まとめ資料変更箇所リスト

資料名 : 重大事故等対処設備について

章/項番号: 39条 地震による損傷の防止

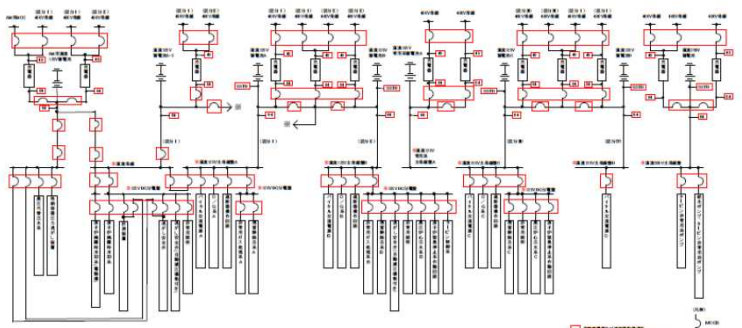
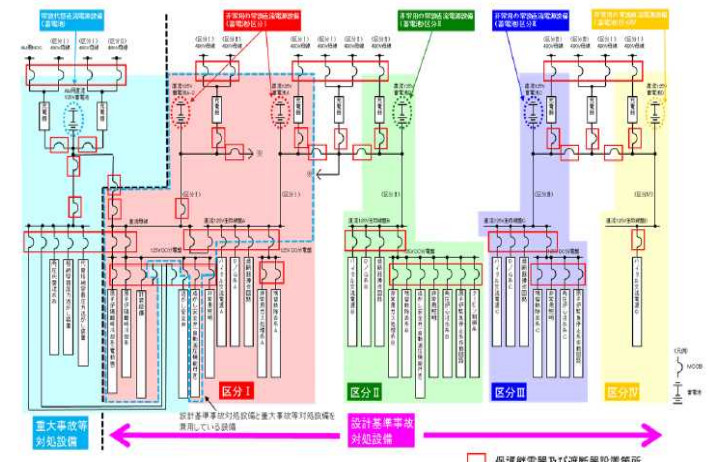
No.	章番号	ページ番号	変更後	変更前	変更理由
12	2.1.1.1	41-1-28	 <p>第41-1-8図 6号炉 重大事故等対処施設の直流電源系統における保護継電器及び遮断器の設置箇所</p>	 <p>図41-1-8 6号炉 重大事故等対処施設の電気系統における保護継電器及び遮断器の設置箇所</p>	②(SA設備の変更に伴う修正)

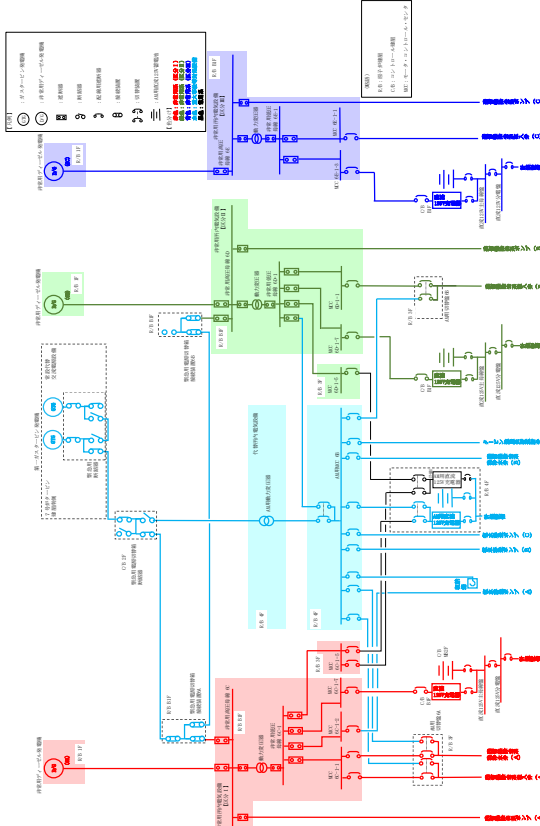
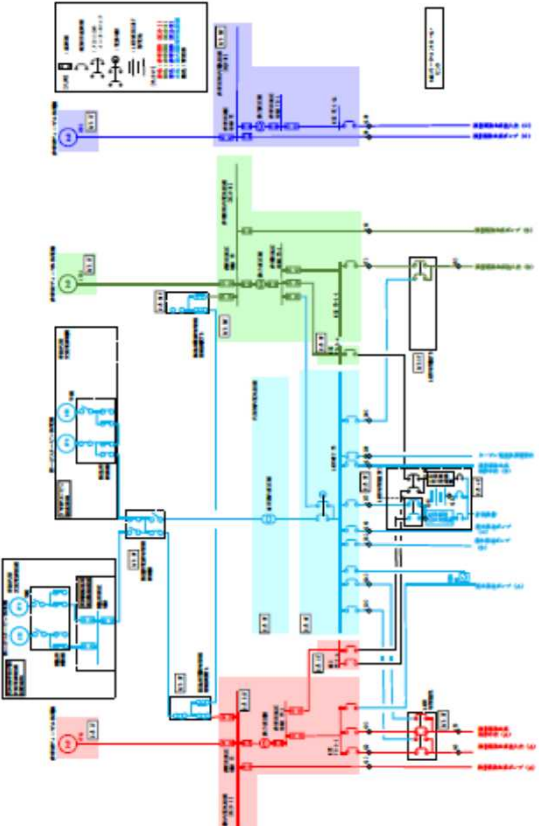
No.	章番号	ページ番号	変更後	変更前	変更理由
29	3.1.2.	共7-47	<p>第13図 低圧代替注水系(常設)と残留熱除去系(低圧注水モード)の系統概略図</p>	<p>図14: 低圧代替注水系と残留熱除去系(低圧注水モード)の系統概略図</p>	②(SA設備の見直しに伴う変更)

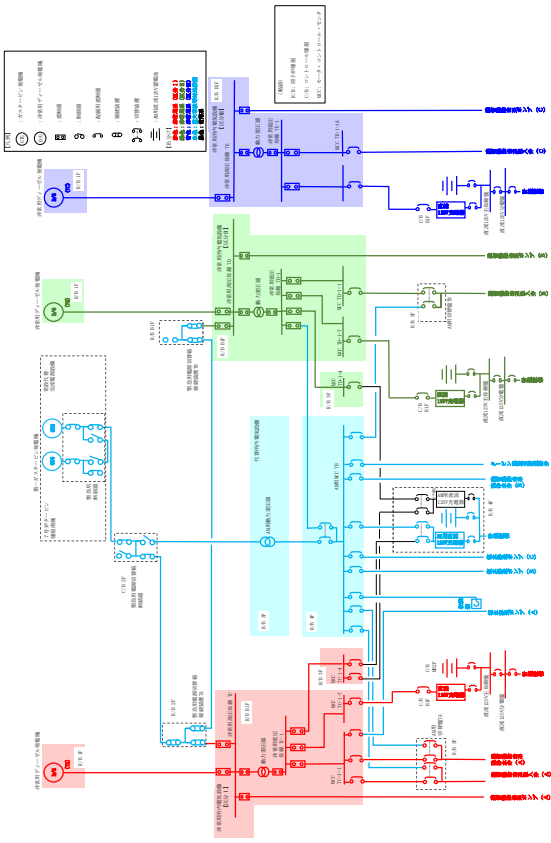
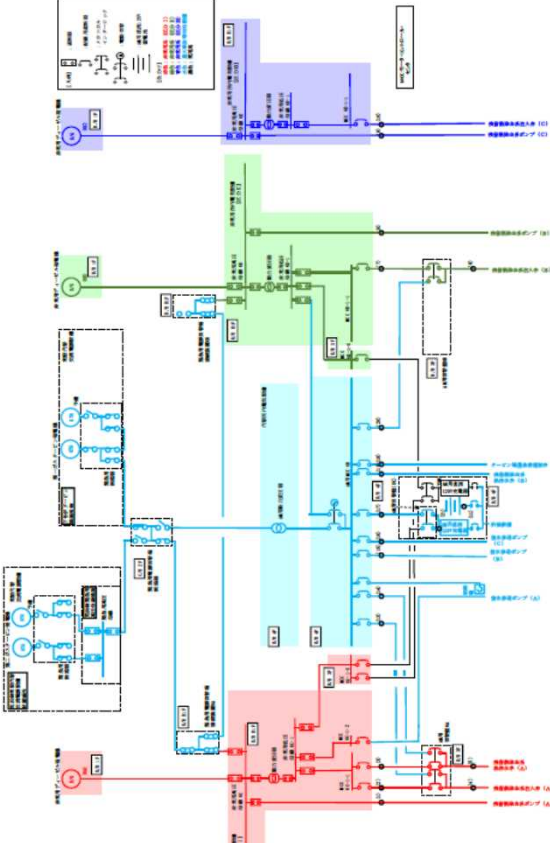
No.	章番号	ページ番号	変更後	変更前	変更理由
30	3.1.2.	共7-49	 <p>第15-1 単線結線図(6号炉)</p>	 <p>図16-1:単線結線図(6号炉)</p>	②(SA設備の見直しに伴う変更)

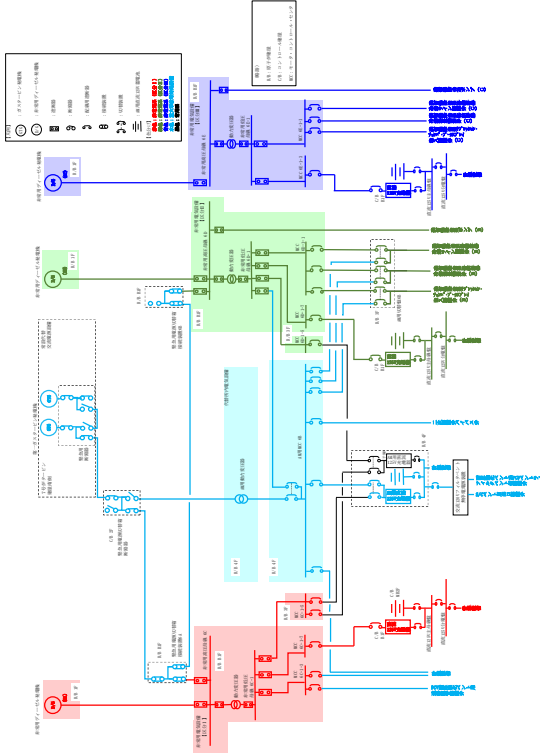
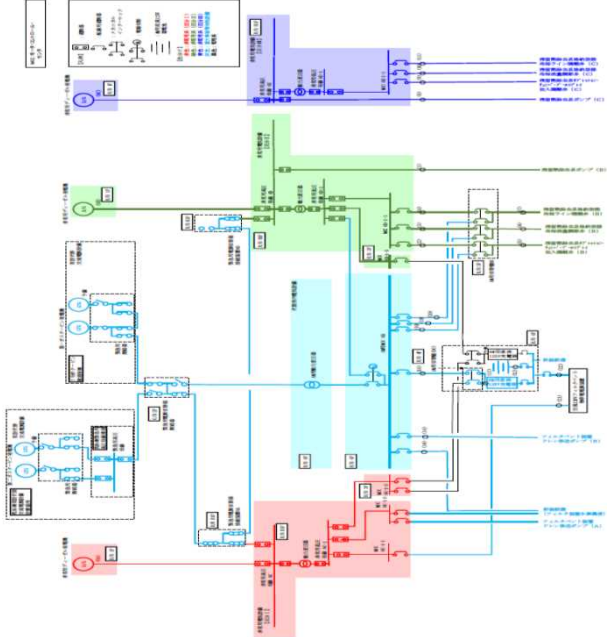
No.	章番号	ページ番号	変更後	変更前	変更理由
44	3.1.2.	共7-62	 <p>第21-2図 残留熱除去系 (格納容器スプレイ冷却モード), 耐圧強化ベント系の配置 (7号炉) (2/2)</p>	 <p>図23-2 残留熱除去系 (格納容器スプレイ冷却モード), 耐圧強化ベント系の配置 (7号炉) (2/2)</p>	② (SA設備の見直しに伴う変更)

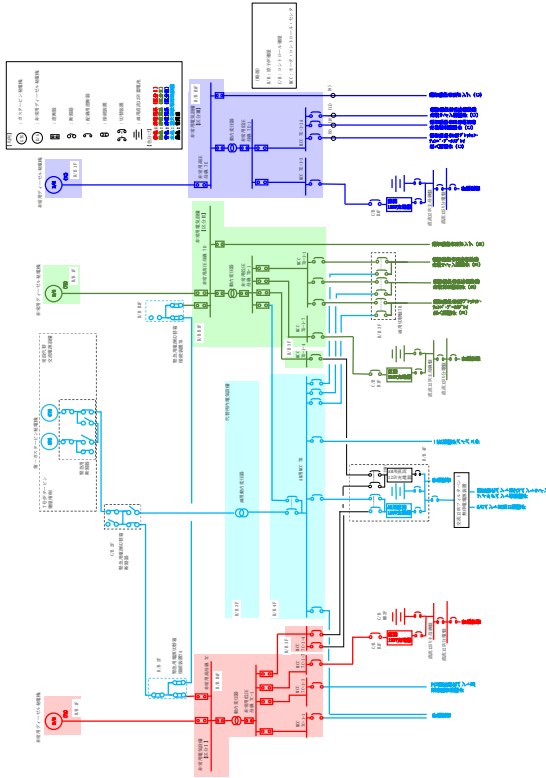
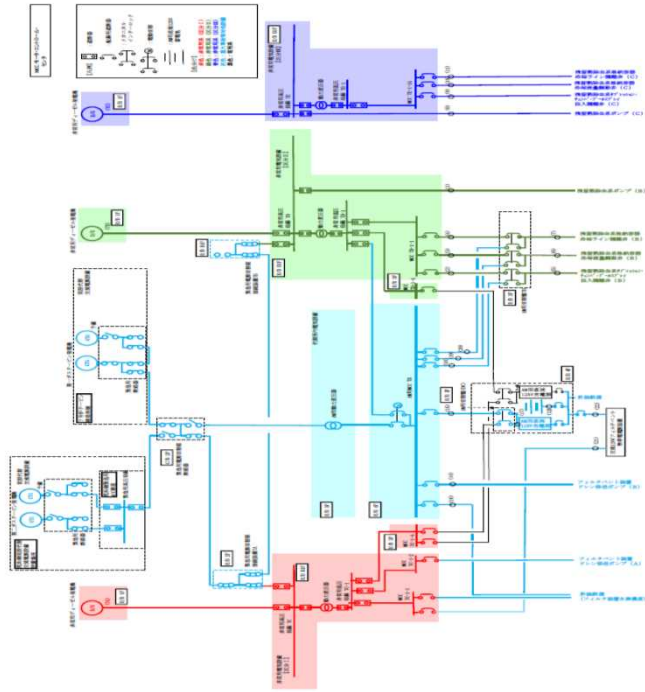
No.	章番号	ページ番号	変更後	変更前	変更理由
45	3.1.2.	共7-64	 <p>第23-1図: 単線結線図(6号炉)</p>	 <p>図25-1 単線結線図(6号炉)</p>	②(SA設備の見直しに伴う変更)

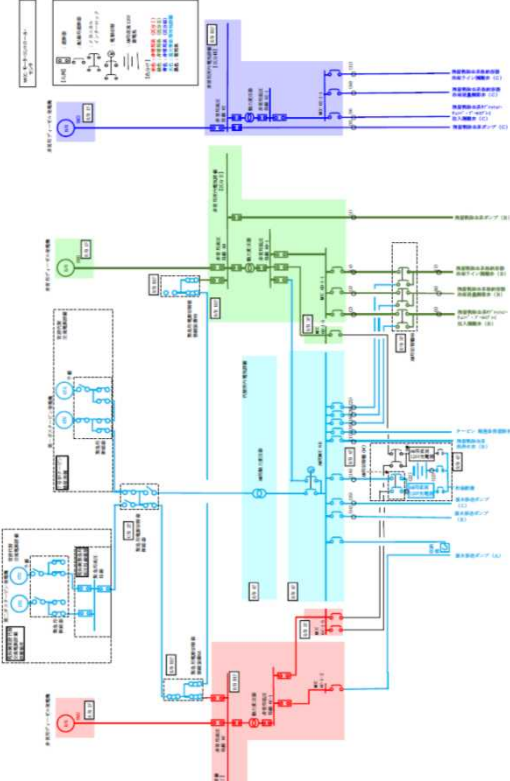
No.	章番号	ページ番号	変更後	変更前	変更理由
48	3.1.2.	共7-68	<p>第24図: 代替格納容器スプレイ冷却系(常設)と残留熱除去系(格納容器スプレイ冷却モード)の系統概略図</p>	<p>図26 代替格納容器スプレイ冷却系と残留熱除去系(格納容器スプレイ冷却モード)の系統概略図</p>	②(SA設備の見直しに伴う変更)

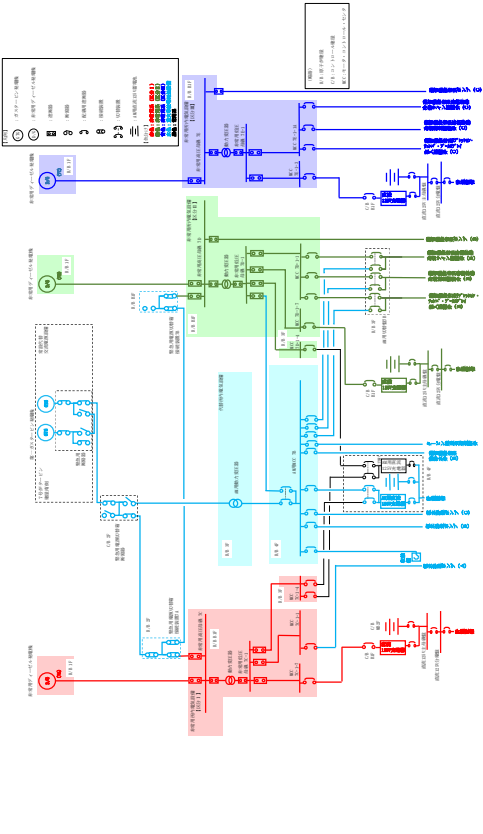
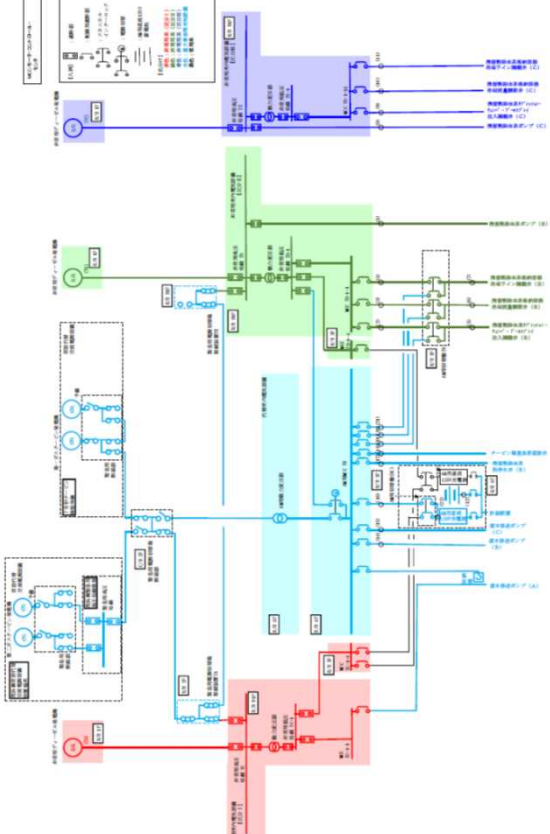
No.	章番号	ページ番号	変更後	変更前	変更理由
49	3.1.2.	共7-71	 <p data-bbox="678 1169 976 1197">第26-1図: 単線結線図(6号炉)</p>	 <p data-bbox="1429 1169 1704 1197">図28-1 単線結線図(6号炉)</p>	②(SA設備の見直しに伴う変更)

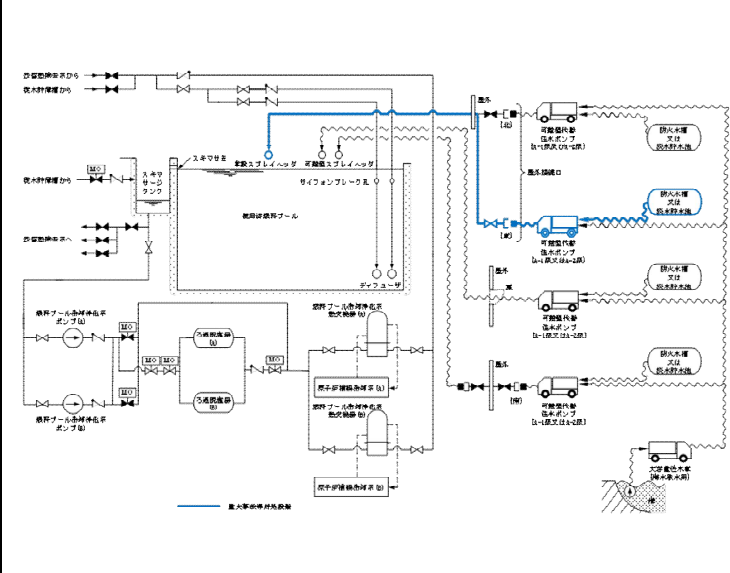
No.	章番号	ページ番号	変更後	変更前	変更理由
50	3.1.2.	共7-72	 <p data-bbox="683 1220 974 1244">第26-2図: 単線結線図(7号炉)</p>	 <p data-bbox="1422 1220 1713 1244">図28-2 単線結線図(7号炉)</p>	②(SA設備の見直しに伴う変更)

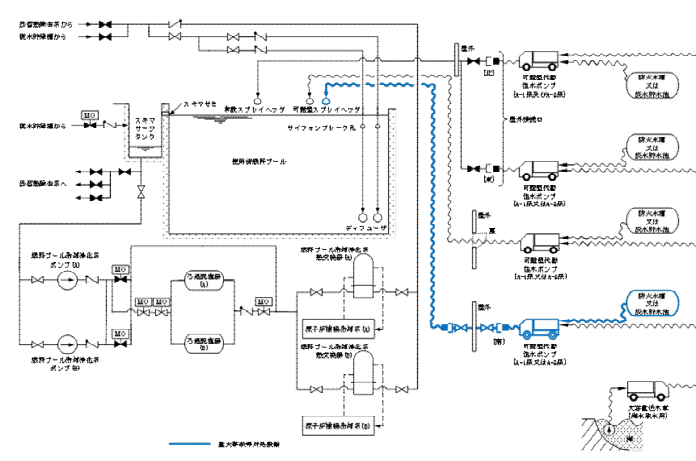
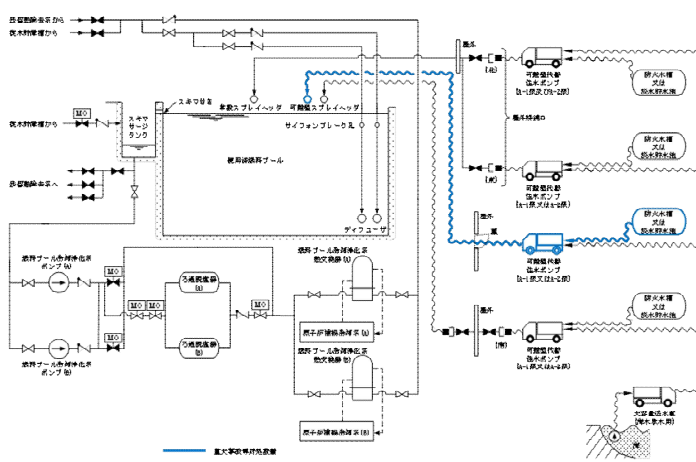
No.	章番号	ページ番号	変更後	変更前	変更理由
52	3.1.2.	共7-74	<p>第27-2図：燃料プール代替注水系（常設スプレイヘッドによるスプレイの場合）の系統概略図</p>	(記載なし)	②(SA設備の見直しに伴う変更)

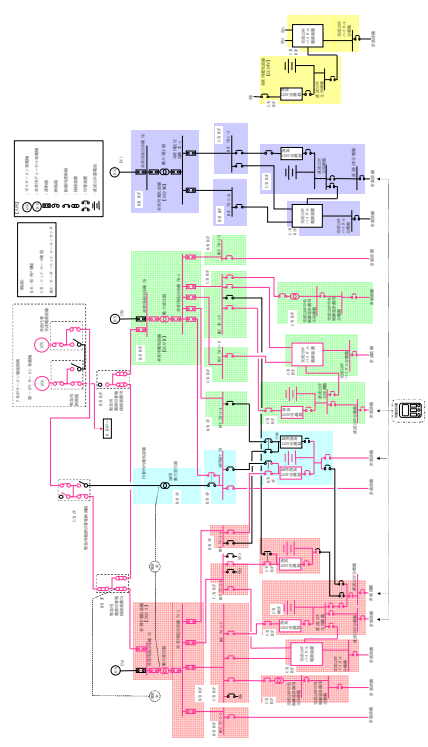
No.	章番号	ページ番号	変更後	変更前	変更理由
75	3.1.2.	共7-126	 <p>第38-1図: 重大事故等発生時の計装と事故時監視計器の電源の概略系統図 (1/2)</p>	 <p>図40-1: 重大事故等発生時の計装と事故時監視計器の電源の概略系統図(1/2)</p>	②(SA設備の見直しに伴う変更)

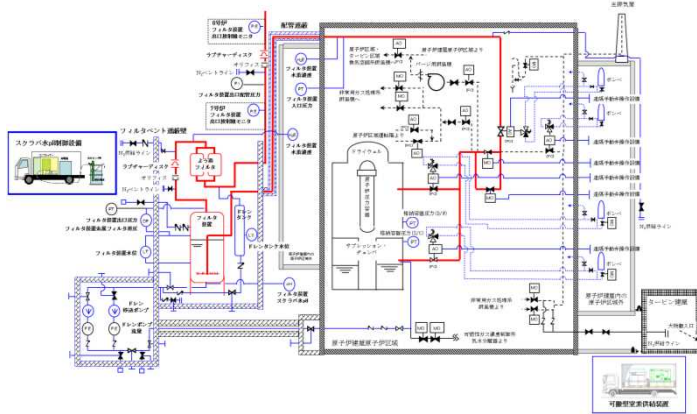
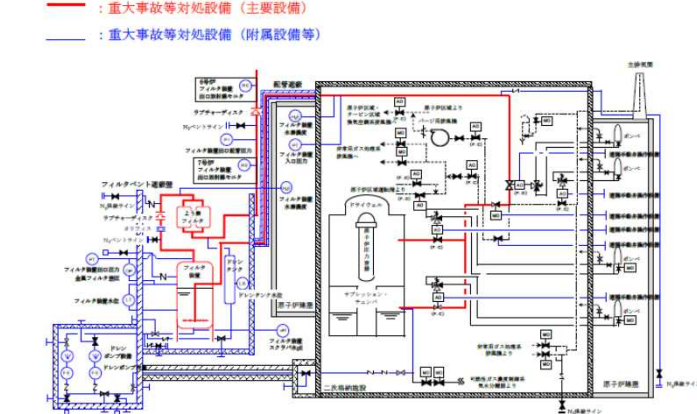
No.	章番号	ページ番号	変更後	変更前	変更理由
88	4.3.	共7-149	<p>第45図: 耐圧強化ベント系 系統概略図</p>	<p>図49: 耐圧強化ベント系 系統概略図</p>	②(SA設備追加に伴う変更)
